Gemeinde Rennau

Verwaltungsvorlage Fachbereich: Bauen und Ordnung	**Vorlagen-Nr.: 017/25** Datum: 04.02.2025

Satzung der Gemeinde Rennau gemäß § 34 Abs. 4 Nrn. 2 und 3 Baugesetzbuch (BauGB) „Rottorf am Klei"; Satzungsbeschluss

Innenbereichssatzung Rottorf am Klei

Satzungsplan

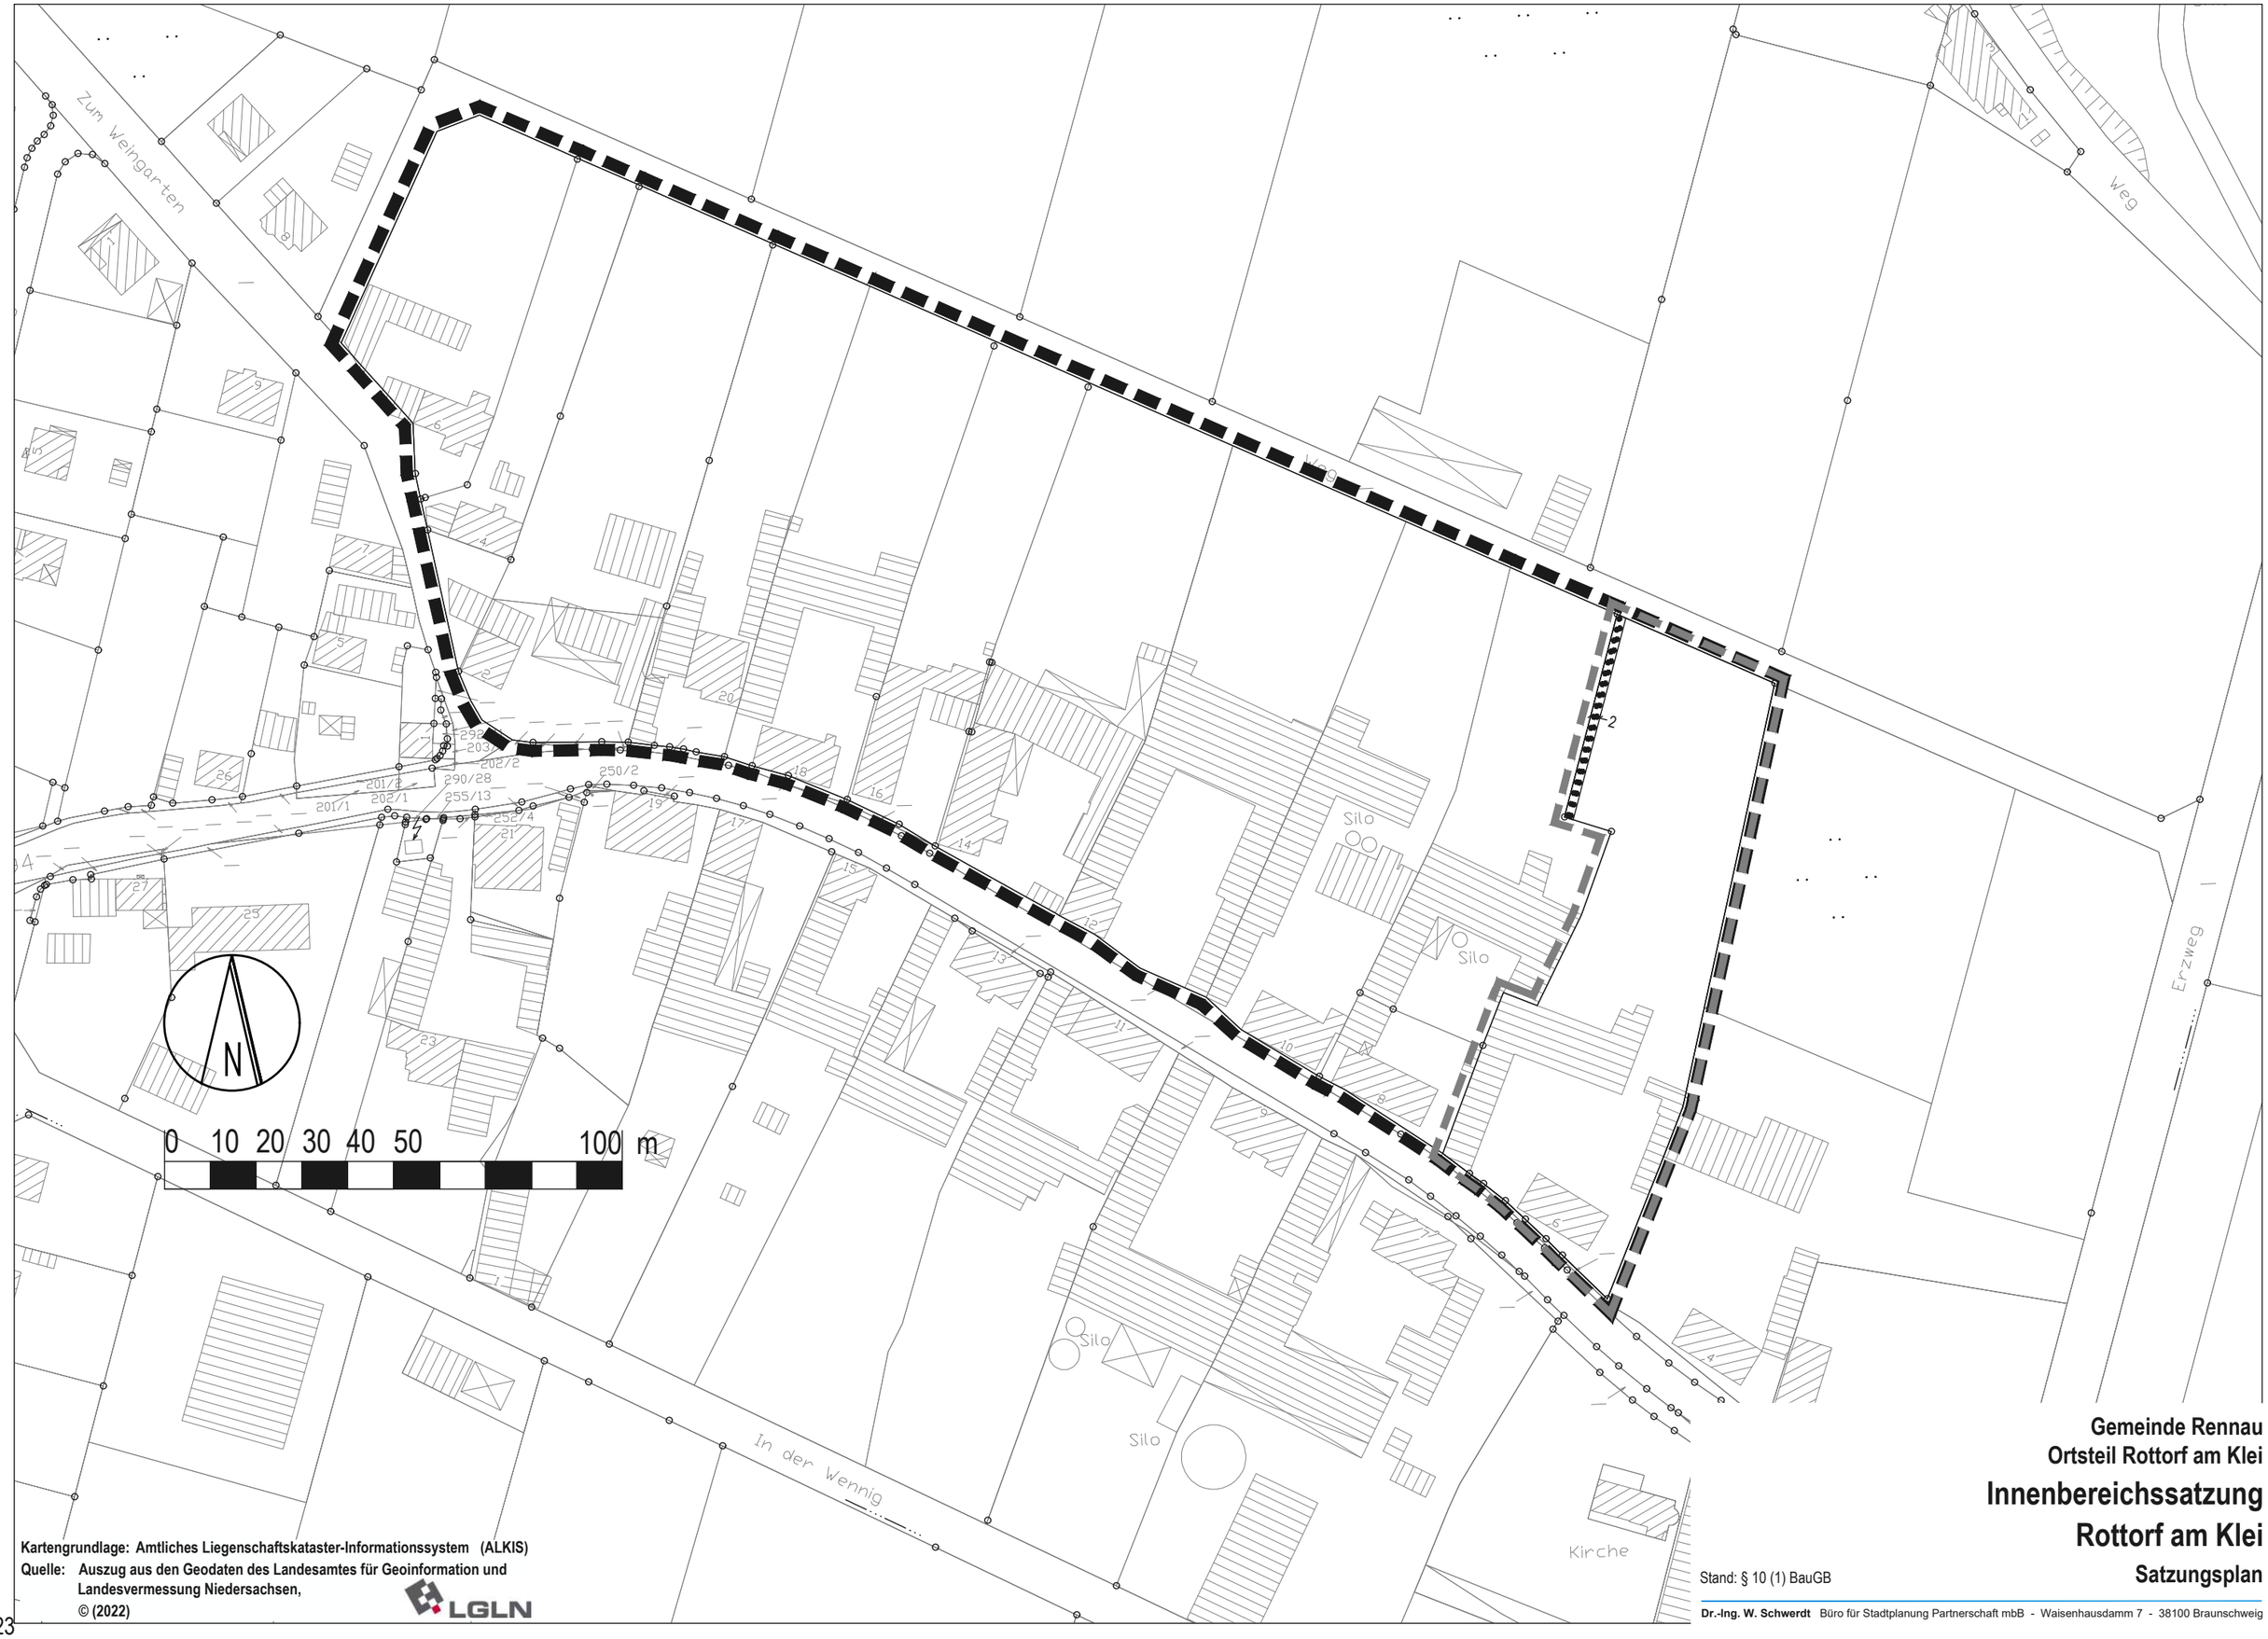
Aus bauordnungsrechtlicher Sicht bestehen gegen die Entwurfsplanung keine grundsätzlichen Bedenken. Ich empfehle allerdings zur Verdeutlichung die textliche Festsetzung Nr. 1 um das Wort "zusammen" zu ergänzen, sodass sich nachfolgender Satz ergibt: "Im Geltungsbereich der Ergänzungssatzung ist ein Paddock und ein Pferdebewegungsplatz von zusammen bis zu maximal 1400 m² einzuhalten."

Die Festsetzungen werden beibehalten. Der Flächennutzungsplan wird parallel geändert. Die Festsetzung Ziffer 1 wird gemäß dem Vorschlag des Landkreises konkretisiert. Eine erneute öffentliche Auslegung wird nicht erforderlich. Die Begründung wird ergänzt.

Die Festsetzungen werden konkretisiert. Jedoch ist zu keinem Zeitpunkt eine sogenannte Hinterliegerbebauung diskutiert worden. Hierfür gibt es im gewählten Bereich auch keine Vorprägung nach der nach § 34 BauGB eine Beurteilung und Genehmigung erfolgen könnte. Somit wäre für eine Wohnbebauung in weiter Reihe die vorliegende Satzung nicht das richtige Planungsinstrument. Die Begründung wird entsprechend ergänzt.

1. **Maße der baulichen Nutzung**
   (§ 9 Abs. 1 Nr. 1 BauGB i.V.m. § 16 BauNVO)
   Im Geltungsbereich der Ergänzungssatzung ist im hinterliegenden Grundstück die Errichtung eines Paddock und eines Pferdebewegungsplatz von zusammen bis zu maximal 1400 m^2 zulässig.
